# **Aeroporto di Milano Malpensa**

## **Masterplan aeroportuale 2035**

### **Risposta alle richieste di integrazioni e approfondimenti**

*RICHIESTE REGIONE LOMBARDIA*

Figura 0-2: Flussogramma ora di punta (veic eq/ora) - Scenario attuale

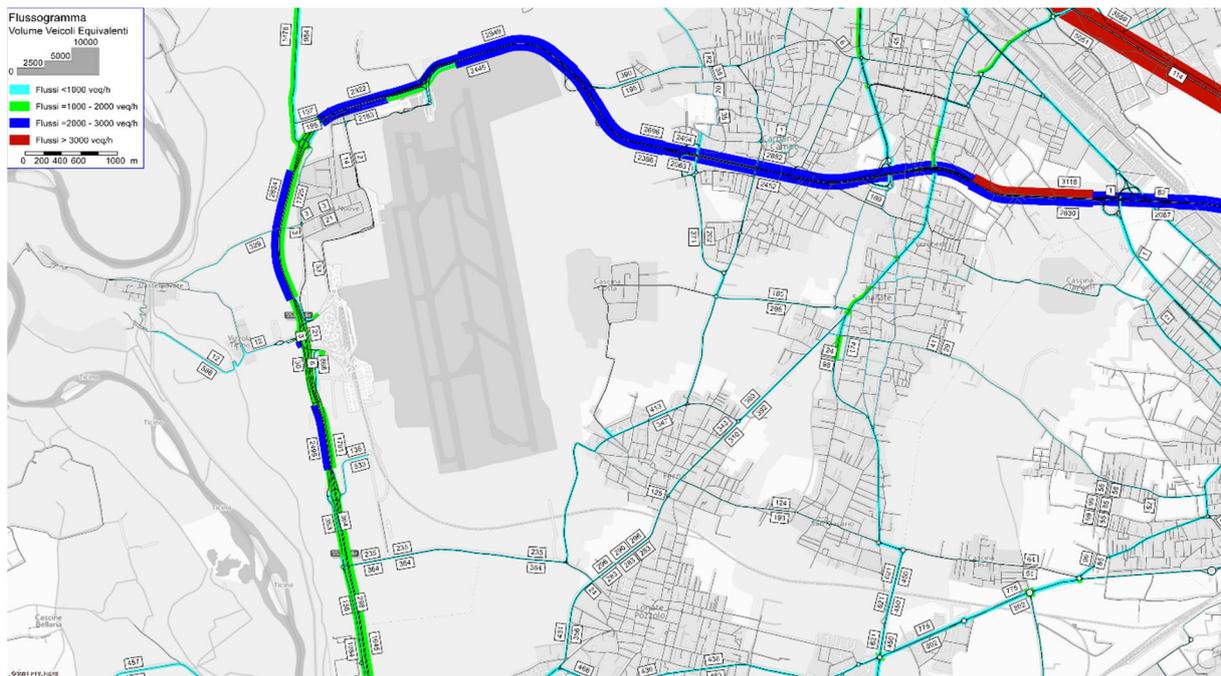
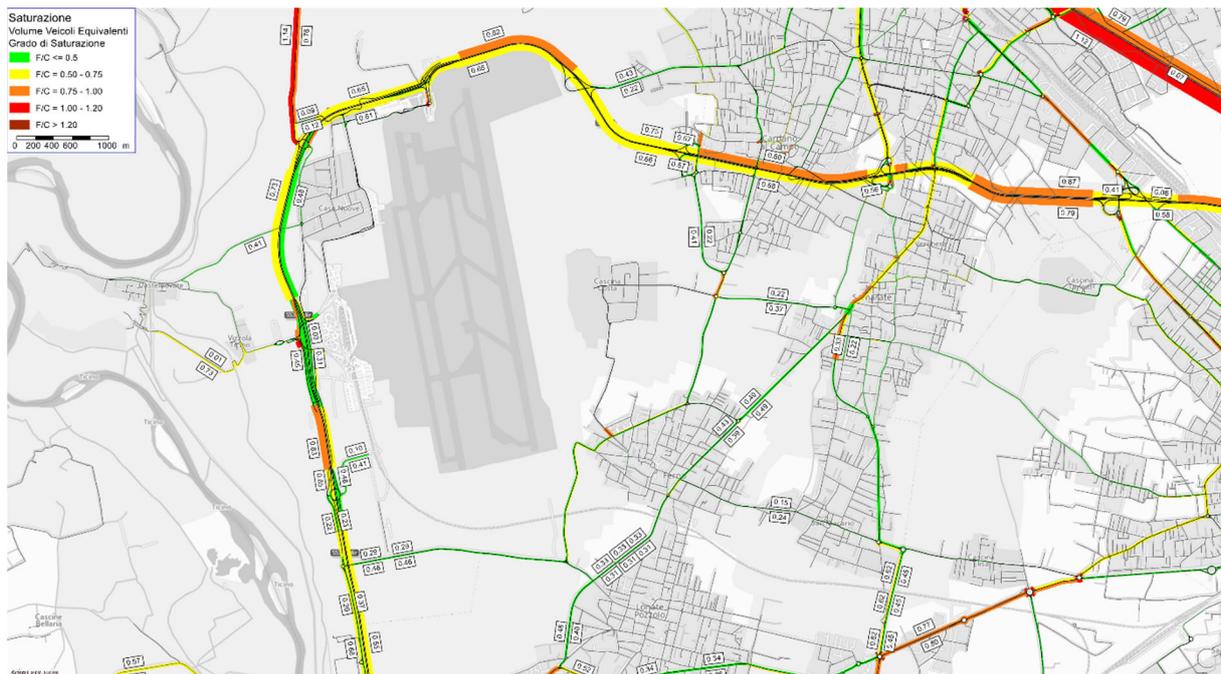
*Illustrare in maniera puntuale quali banche dati di traffico siano state utilizzate per la ricostruzione dei flussi attualmente circolanti sulla rete esistente, indicando se sono state effettuate nuove campagne di rilievo, ed eventualmente la localizzazione delle sezioni e le modalità di rilievo. Indicare quindi i flussi previsti sulla rete, anche graficamente, nello stato di fatto e nello scenario di progetto declinato nelle 3 fasi di attuazione del Masterplan (2025, 2030 e 2035), tenendo anche conto dei flussi generati/attratti dalle nuove funzioni previste, con particolare attenzione agli interventi che saranno previsti nell'ambito della c.d. "Airport City" (area destinata ad attività complementari e di supporto, es. uffici, strutture ricettive, per circa 25.000 mq, localizzata di fronte al Terminal 1).*

Si riportano di seguito alcune immagini esemplificative delle rappresentazioni grafiche menzionate e, per maggiori dettagli, si rimanda alla relazione dello studio specialistico riguardante il traffico indotto allegata alla presente documentazione (rif.: Allegato 10).

Figura 0-1: Sezioni di verifica del Livello di Servizio lungo la S.S. 336

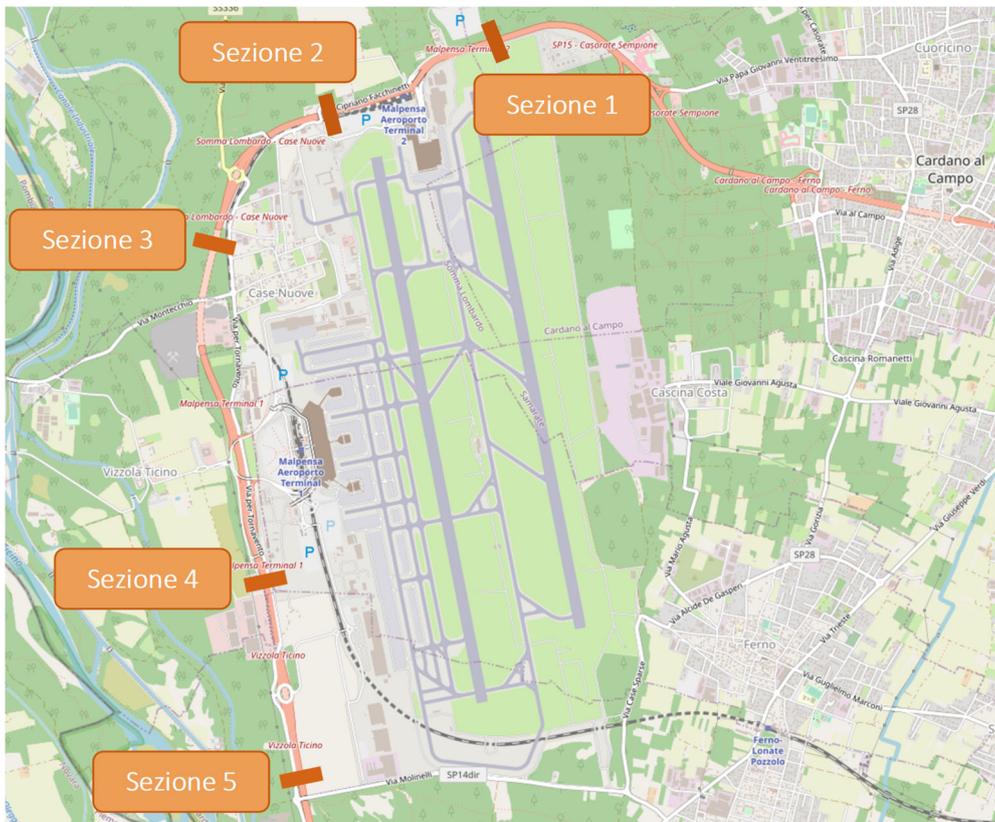
*Redigere uno studio di traffico di area vasta secondo le indicazioni dell'Allegato 4 – analisi di traffico – alla D.g.r. 3219 del 27/09/2006, che preveda la modellizzazione dei tre scenari di intervento relativi alle tre fasi di prevista attivazione del Masterplan (2025, 2030, 2035), restituendo gli esiti in termini numerici sulle singole aste valutate, in termini di flussogrammi del rapporto flusso/capacità relativi al grafo stradale, anche con raffronto grafico fra lo stato di fatto e gli scenari di progetto, e con valutazione quantitativa dei livelli di servizio (LOS) attesi; il calcolo della capacità residua delle rotatorie sia effettuato utilizzando la metodologia Cetur/Setra per gli ambiti extraurbani.*

Le verifiche del Livello di Servizio (LOS, secondo l'acronimo americano) dei tronchi viari rilevanti sono state sviluppate utilizzando la metodologia proposta dall' *Highway Capacity Manual* (HCM) e sono state condotte sia sulla viabilità principale di accesso all'aeroporto di Malpensa (S.S. 336 e S.S. 336dir) che su quella di adduzione, con riferimento all'ora di punta del mattino:

- le verifiche dei LOS sulla viabilità principale hanno interessato i cinque tronchi in cui gli svincoli di accesso ai terminal T1 e T2 e all'Area Cargo e quelli all'intersezione con via Giusti suddividono la S.S. 336 e S.S. 336 Dir, come indicato nell'immagine seguente
- le verifiche del livello di servizio sulla viabilità di adduzione hanno interessato via Giusti, S.P. 52 e S.P. 14 e le rampe di ingresso e uscita dalla S.S. 336/ S.S. 336 Dir. degli svincoli di accesso a T2/via Facchinetti, T1/via Sacconago e Area Cargo/via del Gregge.

In sintesi, rispetto allo scenario dello stato di fatto, emerge un sostanziale mantenimento dei livelli di servizio per la maggior parte delle sezioni analizzate, caratterizzate da LOS compresi tra B e C sulla viabilità principale e tra A e C su quella di adduzione, anche negli orizzonti temporali futuri. Fanno eccezione le sezioni in prossimità degli accessi ai due terminal, che già allo stato attuale sono caratterizzate da condizioni di deflusso ai limiti della instabilità (LOS D ed E) e che negli orizzonti di medio e lungo termine (2030 e 2035), a causa dell'incremento dei livelli di traffico, si prevede che possano registrare un peggioramento, con il passaggio ad un livello di servizio inferiore (LOS E ed F).

Figura 19 Nuova area cargo: Confronto tra la configurazione di progetto originaria e quella ottimizzata

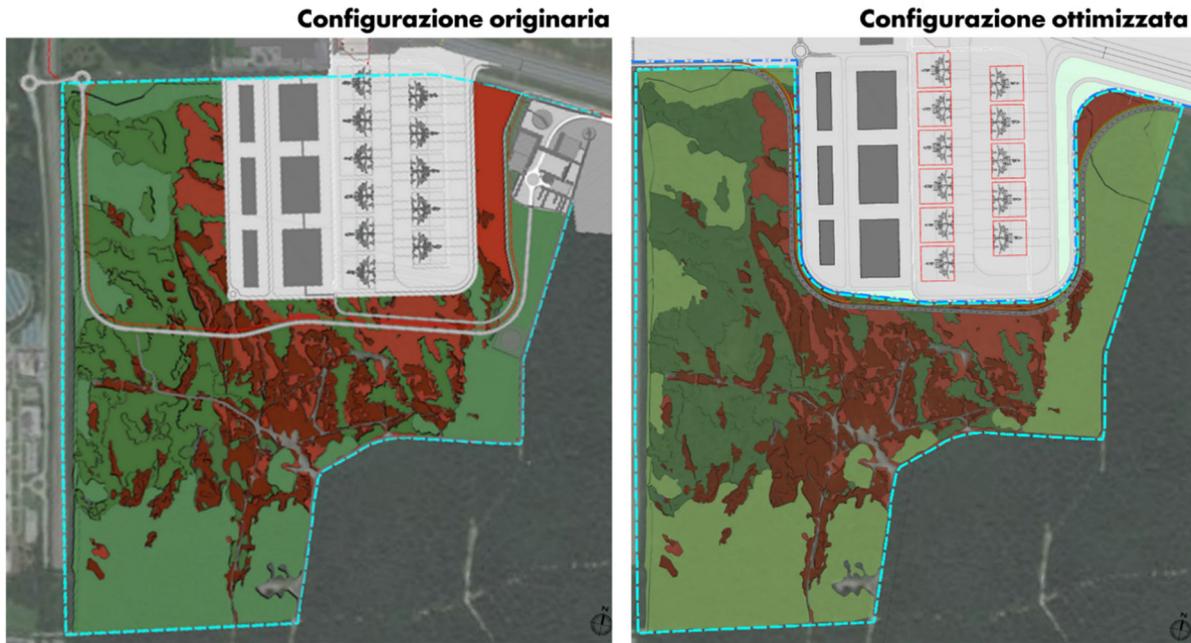
*Si richiede inoltre una precisazione in merito alle superfici effettivamente consumate, per quanto riguarda l'ipotesi 3. A fronte dei 63 ettari citati nella Parte 3 del SIA, a pag. 35 dello Studio di Incidenza, e nella fig. 5.1 dello stesso, si evince invece che "il progetto "Masterplan 2035 dell'aeroporto di Milano Malpensa" riguarda l'ampliamento della Cargo City, che comporterà un'estensione del sedime di circa 90 ha, immediatamente a sud dell'attuale confine. Di tale area, la sua parte più ad ovest (circa 25 ha) resterà utilizzabile per futuri sviluppi infrastrutturali; la parte centrale (circa 39 ha) sarà effettivamente occupata dallo sviluppo della Cargo City, finalizzata alla collocazione di nuovi magazzini di prima linea, relativo piazzale di sosta aeromobili, edifici per funzioni di supporto e viabilità connessa; la restante parte ad est (circa 26 ha) sarà gestita a spazio verde intra aeroportuale".*

Si precisa che la quantificazione sopra riportata discende dalle ottimizzazioni progettuali assunte in recepimento delle istanze in via prioritaria espresse da MiTE e Regione Lombardia, e che, nello specifico, hanno condotto alla delocalizzazione del Polo funzionale, alla riconfigurazione della variante della Sp14 ed alla rimodulazione dell'impronta a terra dell'area pavimentata e degli edifici cargo. Resta all'opposto immodificata la previsione della pista ciclabile (cfr. Figura 21).
